Osservazioni al PEAP 2021-2030, con particolare riferimento alla valorizzazione delle biomasse legnose

AIEL
ASSOCIAZIONE
ITALIANA ENERGIE
AGROFORESTALI

Prestazioni in campo degli impianti tecnologici

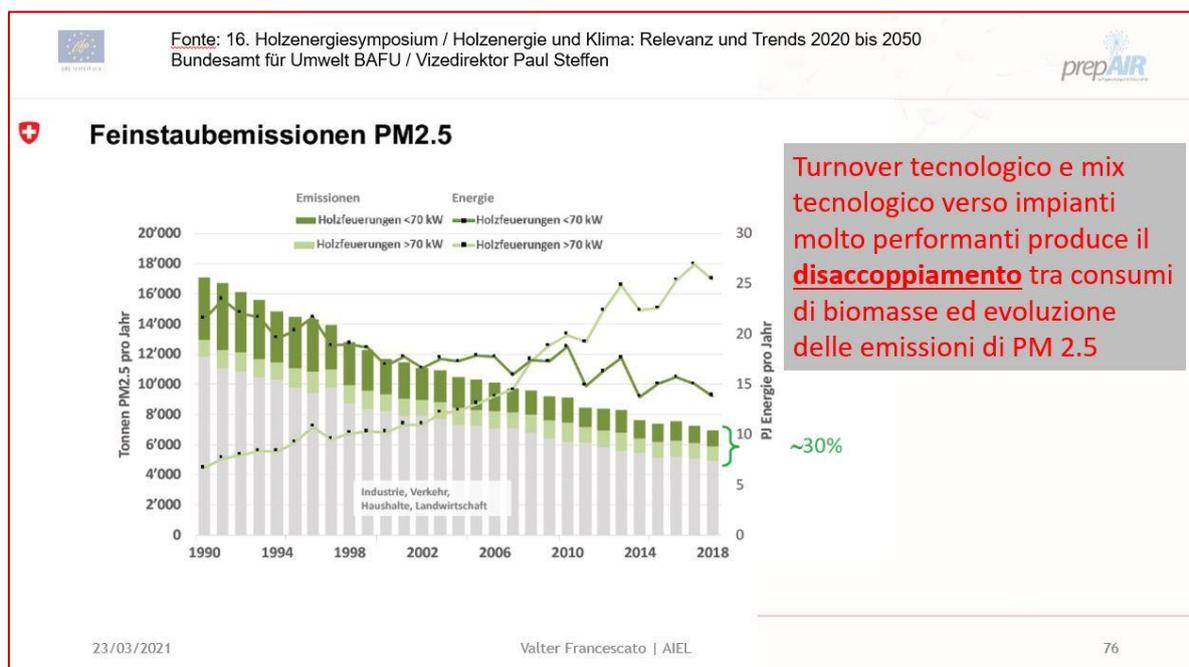
Esempio di configurazione di un **moderno impianto a cippato < 1MW** e risultati della verifica delle emissioni di polveri in opera all’atto del collaudo. Gestendo e mantenendo correttamente l’impianto è possibile rispettare un valore limite di polveri totali **<< 5 mg/MJ** per **tutta la vita tecnica dell’impianto**

Caldaia 880 kW a cippato (Albergo)
Sistema filtro: ciclone + filtro a maniche
Dimensione PM: 0,05 - 10 µm

Questo impianto ha sostituito una vecchia caldaia a gasolio in un Albergo in montagna, **beneficiando del Conto Termico**

Si propone pertanto di non porre dei limiti di potenza ma piuttosto di prestazione tecnico-ambientale delle soluzioni tecnologiche adottate e dei requisiti di qualità sulla filiera di approvvigionamento.
